## Drehmomentwandler für Anhängerbetrieb

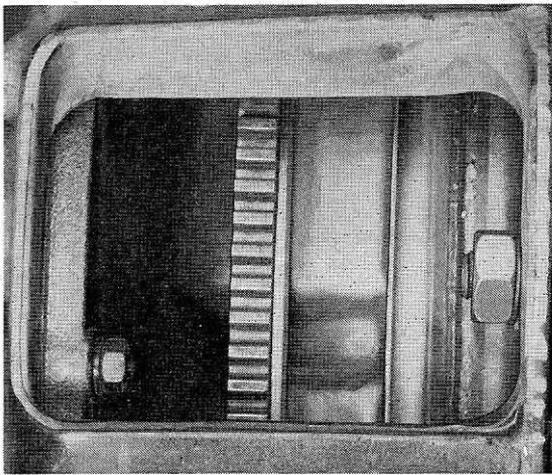
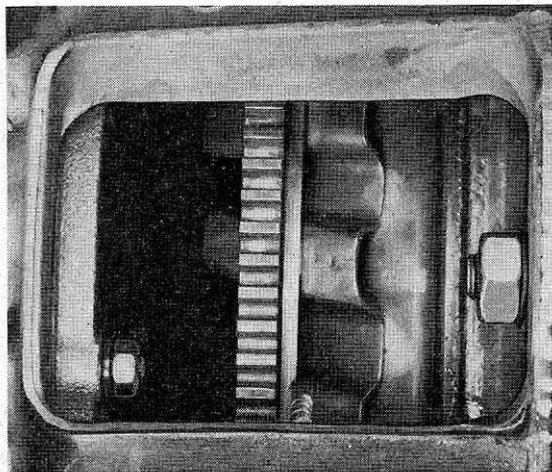
Typ 3- und 4-Fahrzeuge mit Getriebeautomatik dürfen nur dann für den Anhängerbetrieb eingesetzt werden, wenn sie mit einem Drehmomentwandler — Teile-Nr. 003 323 571 C/D — ausgerüstet sind. Dieser Wandler bewirkt mit seinem geänderten Lüfterkranz eine intensivere Kühlung des Getriebes.

Welcher Wandler eingebaut ist, kann ohne weiteres bei angehobenem Fahrzeug ohne Ausbau des Getriebes festgestellt werden.

In Fahrzeugen älterer Ausführung kann der neue Drehmomentwandler nachträglich ohne weiteres eingebaut werden. Weitere Umbauarbeiten sind nicht erforderlich.

Mit dem geänderten Drehmomentwandler muß entweder ein Fahrschemel - mit einem geänderten Unterzug - eingebaut werden, oder der vorhandene Fahrschemel ist entsprechend den Anweisungen im Reparaturleitfaden Aufbau — Kapitel „Nachträgliche Umbauten A 21.3“ umzubauen.
